Forums-8-Eck 5.1

Stand: 07-05-2021
siehe Blatt 2 "Verlauf"

knitterfrei und
dette ecker für:
www.500forum.de

BLATT 2

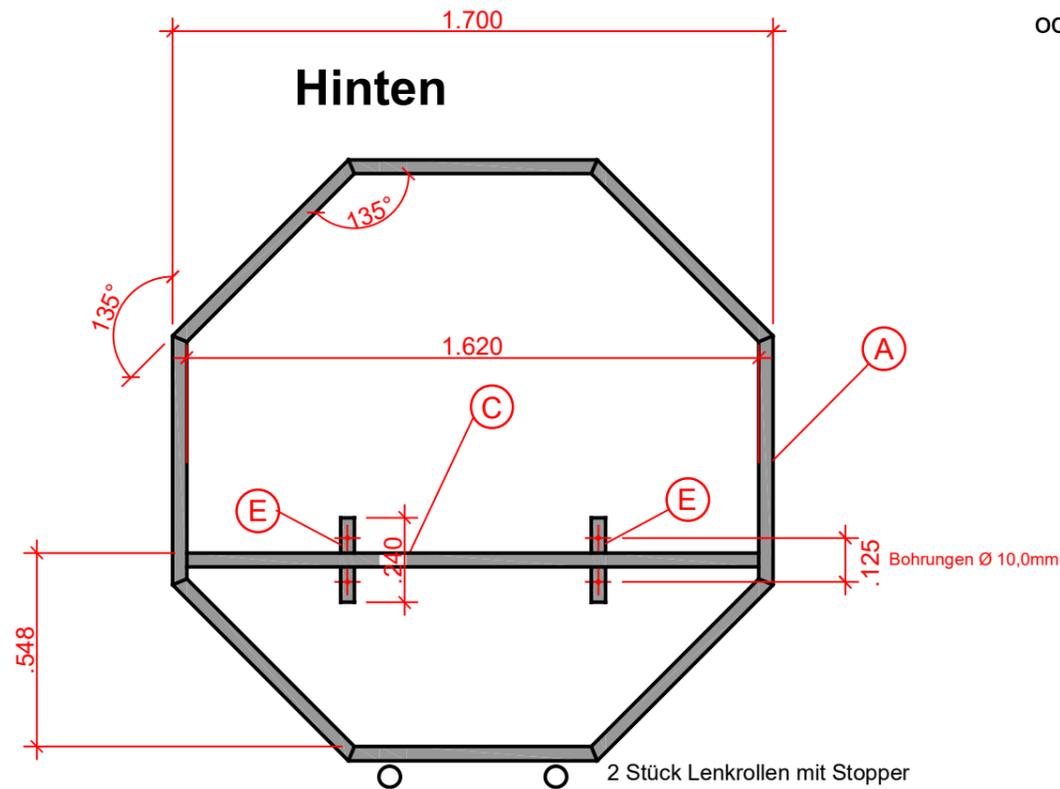
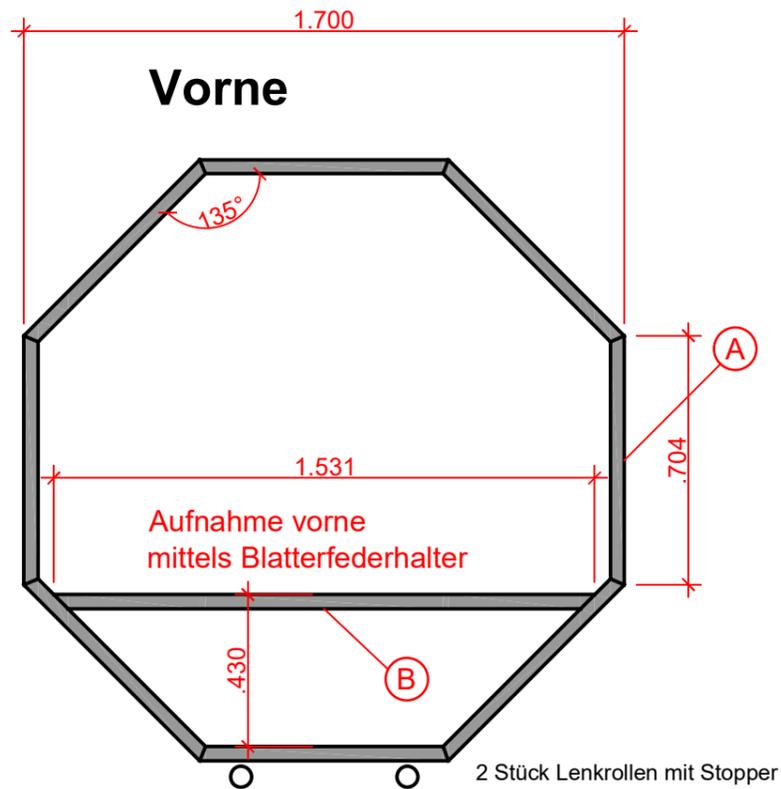
"D" =
ab Version 5.1 entfallen

"F" =
ab Version 5.1 entfallen

Elemente "D" und "F" entfallen ersatzlos.

Bereich Querträger am hinteren 8-Eck stark vereinfacht / reduziert (Klaus am 06-05-2021)

Beide Querträger um 30mm höher angesetzt (Bodenseeralf am 14-03-14)

Korrektur Winkelangaben für die Bauteile: "B" und "D" und "F1"

Verlängerung "D" und "B" um 60mm (zwecks Höherlegung); Bohrungen in "E": Vermassung korrigiert
